Notitie

Aan : Omgevingsdienst Regio Nijmegen
Van : 5.1.2e
Datum : 2 maart 2023
Versie : 1.1
Betreft : **Beoordeling 'plan afronding tijdelijke afdichting' Definitief stortplaats
Doonweg**
Referentie : P2333/N01

Beoordeling Plan afronding tijdelijke afdichting, Definitief, NL23-648800269-42233, 3 februari 2023, Sweco.

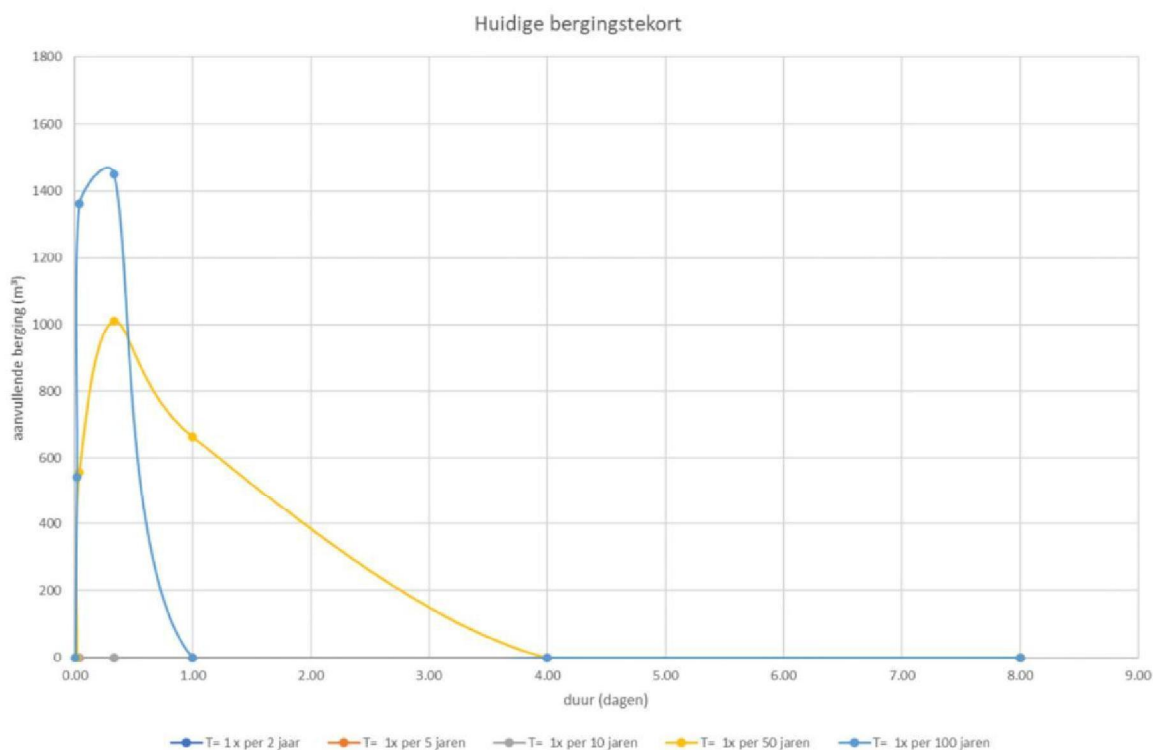
[Noot 2: in antwoord op de vraag over de benodigde bergingscapaciteit (paragraaf 4.2.3) heeft Sweco onderstaande grafiek met het huidige tekort aan bergingscapaciteit bij t=50 en t=100 meegestuurd. En dat tekort wordt met de nieuwe bergingscapaciteit voorkomen].

*'Bij een T=100 is maximaal 4.686m³ nodig (Stowa bui-intensiteit 2019). In de huidige situatie (zonder vergroting van de bergingsvijver) is circa 3.237 m³ beschikbaar. Dit is een tekort van:
1.000 m³ bij een T=50 situatie
1.449 m³ bij een T=100 situatie
Door de berging te vergroten is er voldoende bergingscapaciteit.'*

Dit betekent dat Sweco met het ontwerp invulling geeft aan de benodigde bergingscapaciteit.
